Projekt przebudowy chodników i urządzenia ścieżek rowerowych przy ulicy Ostrobramskiej, odcinek Poligonowa-Fieldorfa

Zamawiający:
Zarząd Transportu Miejskiego
ul. Żelazna 61
00-848 Warszawa

Rys. 2.1 Stała organizacja ruchu skala 1:500

Rys. 2.2
Stala organizacja ruchu
skala 1:500

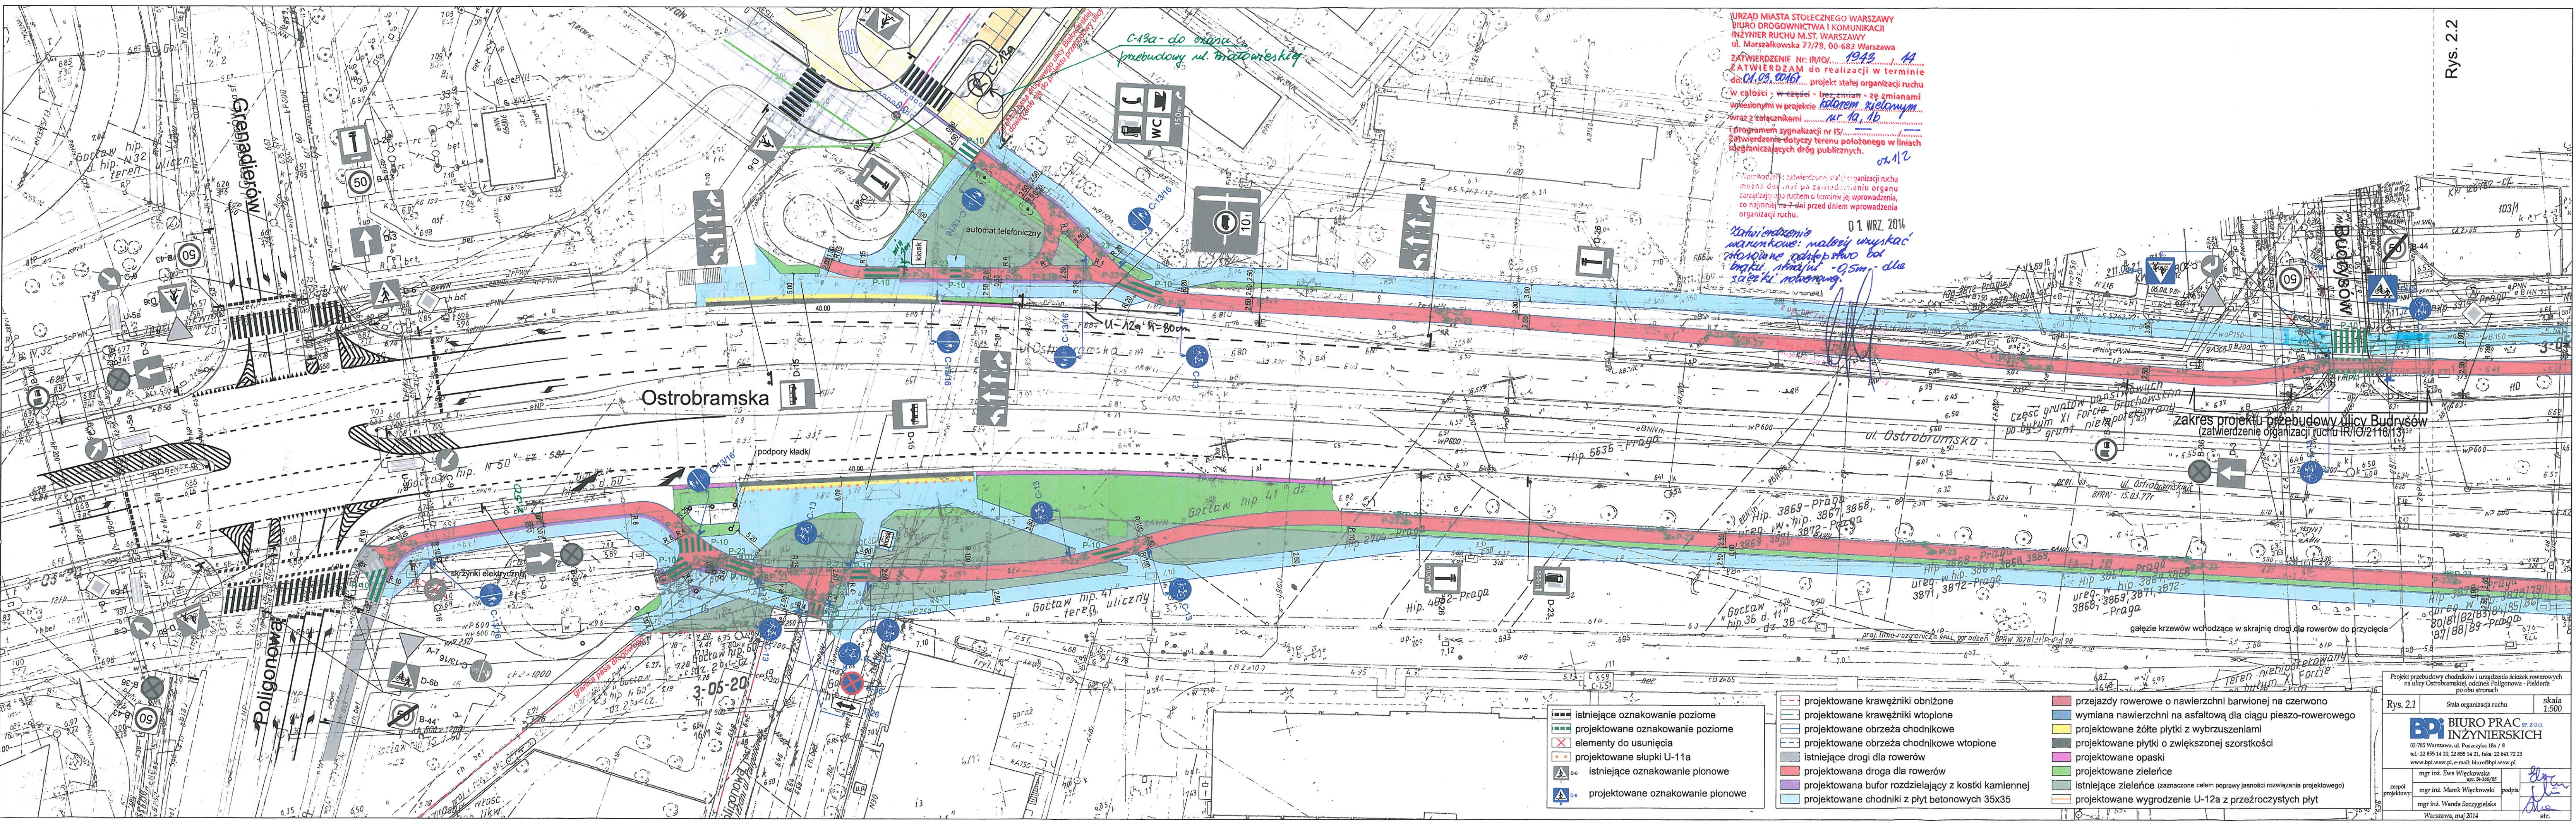
ZATWIERDZENIE Nr: IR/0/1943/14
 ZATWIERDZAM do realizacji w terminie
 do: 01.05.2016 projekt stałej organizacji ruchu
 w całości, w części - bez zmian - ze zmianami
 wniesionymi w projekcie "kolorem czerwonym"
 wraz z załącznikami nr 1a, 1b
 i programem sygnalizacji nr IS/1
 Zatwierdzenie dotyczy terenu położonego w liniach
 rozgraniczających dróg publicznych.

*Notatka inżynierska
 warunkowo: należy wyskoczyć
 słupki rozdzielające do
 boku skrajni - 0,5m - dla
 sąsiadki inżynierskiej.*

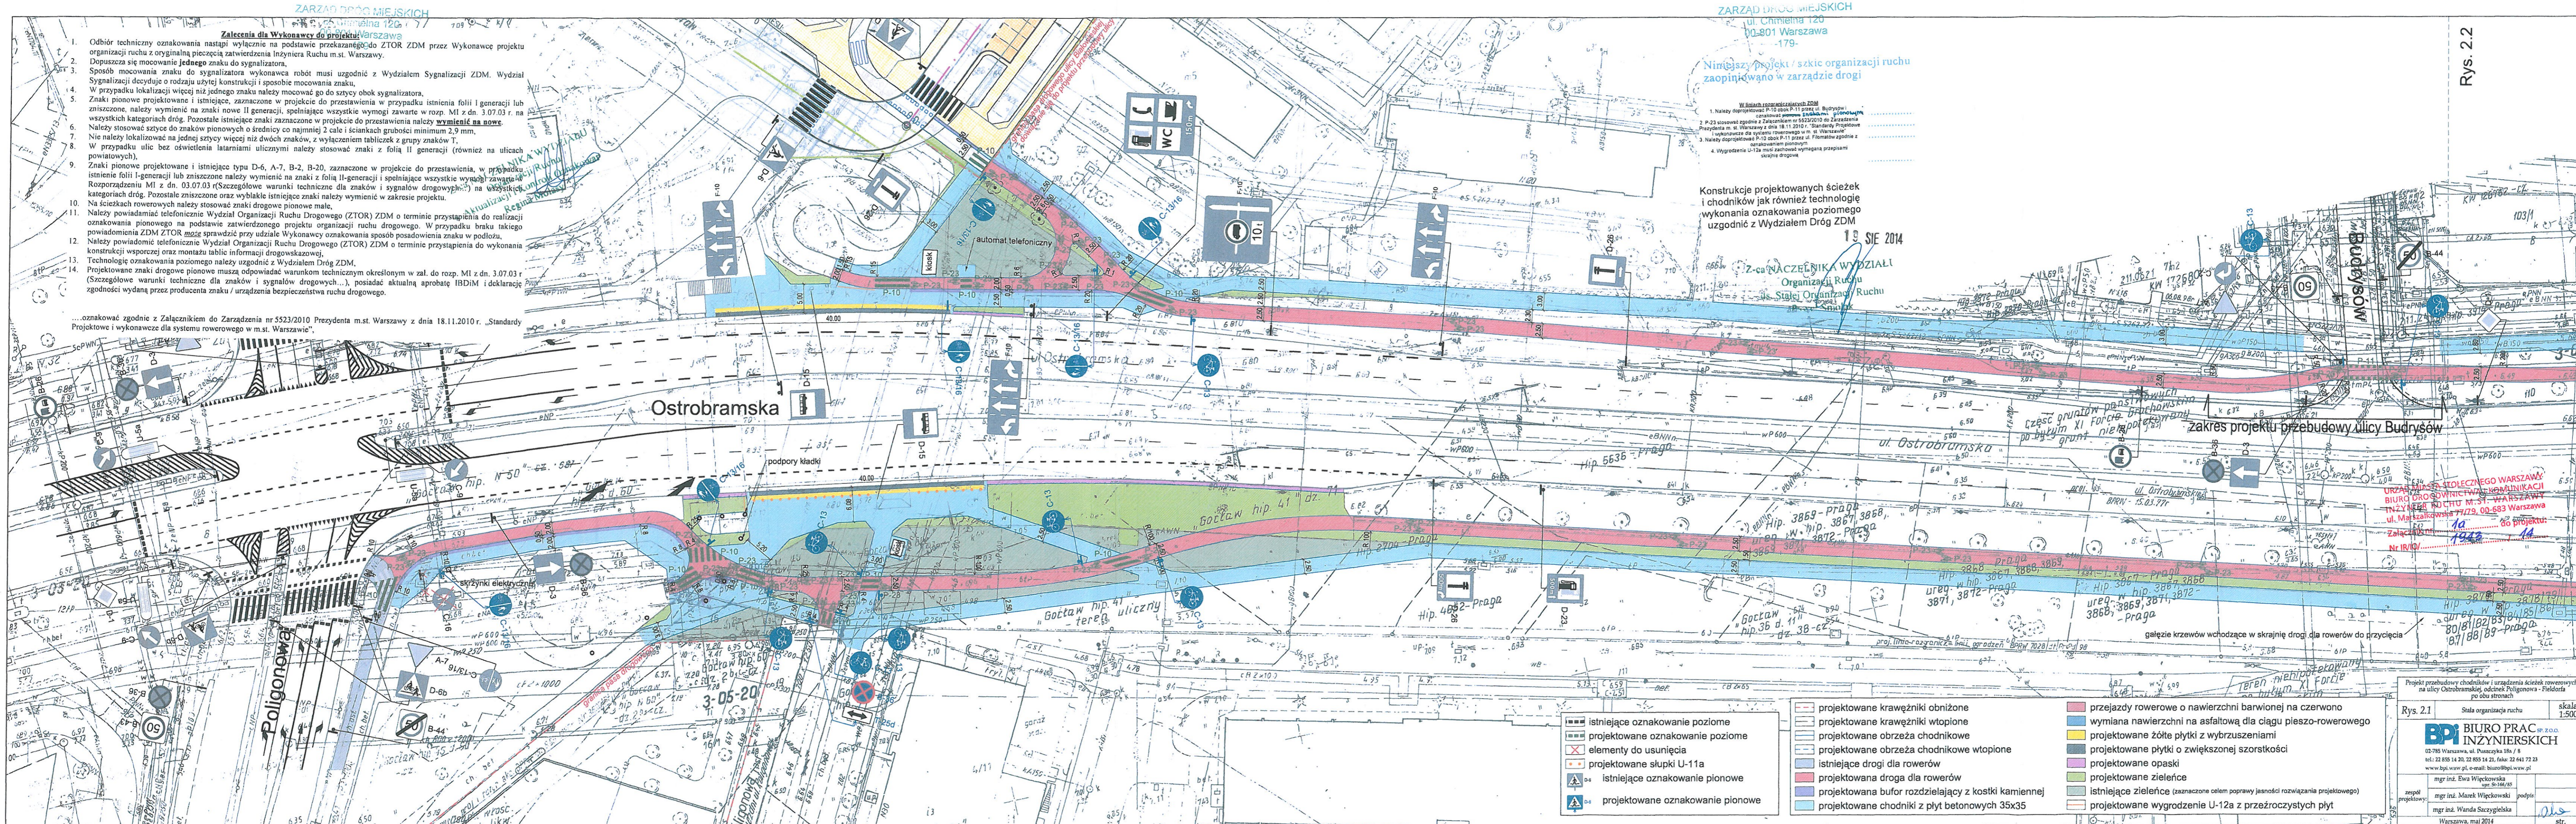
ustawić w terenie
kaski w przypływie
toku nad kaski
proj. IR/110/1514/10

ustawić w terenie
kaski w przypływie
toku nad kaski
proj. IR/110/1514/10

- W liniach rozróżniczkowych ZDM:
- Należy doprojektować P-10 obok P-11 przy ul. Budrysów i oznakować je nowymi znakami.
 - P-23 stosować zgodnie z Załącznikiem nr 5523/2010 do Zarządzenia Prezydenta m.st. Warszawy z dnia 18.11.2010 r. „Standardy Projektowe i wykonawcze dla systemu rowerowego w m.st. Warszawie”.
 - Należy doprojektować P-10 obok P-11 przy ul. Flakmatów zgodnie z oznakowaniem pionowym.
 - Wygrodenie U-12a musi zachować wymaganą przepasm skrajne drogowe.

Konstrukcje projektowanych ścieżek i chodników jak również technologię wykonania oznakowania poziomego uzgodnić z Wydziałem Dróg ZDM

Rys. 2.1 Siatka organizacji ruchu skala 1:500

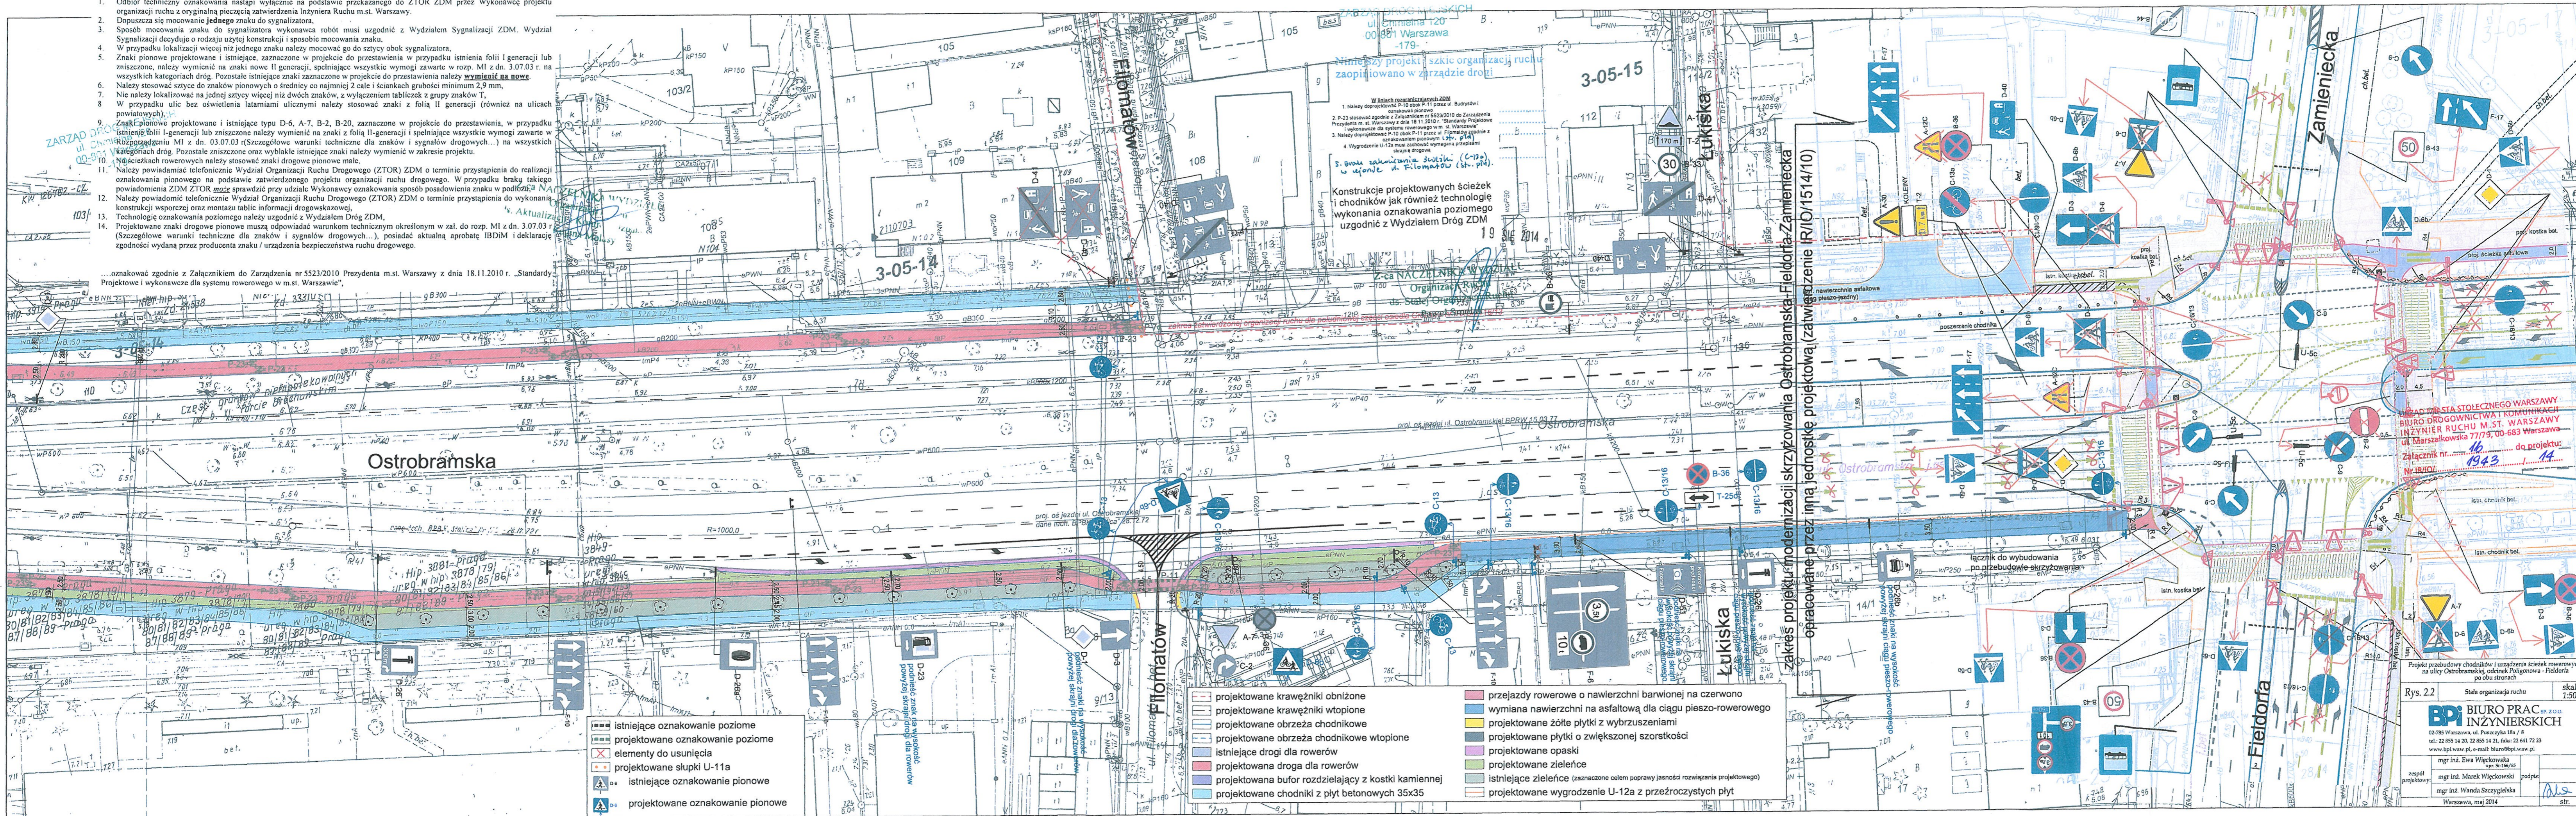
W liniach rozgraniczających ZDM

- Należy doprojektować P-10 obok P-11 przez ul. Budnyświ i zawiązać pionowo.
- P-23 stosować zgodnie z Załącznikiem nr 5523/2010 do Zarządzenia Prezydenta m. st. Warszawy z dnia 18.11.2010 r. „Standardy Projektowe i wykonawcze dla systemu rowerowego w m. st. Warszawie”.
- Należy doprojektować P-10 obok P-11 przez ul. Fildorfa zgodnie z oznakowaniem pionowym L-24r. (P-14).
- Wygrodzenie U-12a musi zachować wymagania przepisami skrajnej drogi.
- Wzrost zakłosać szkielet (C-12a) w ul. Filomatów (st. p.m.).

Konstrukcje projektowanych ścieżek i chodników jak również technologie wykonania oznakowania poziomego uzgodnić z Wydziałem Dróg ZDM
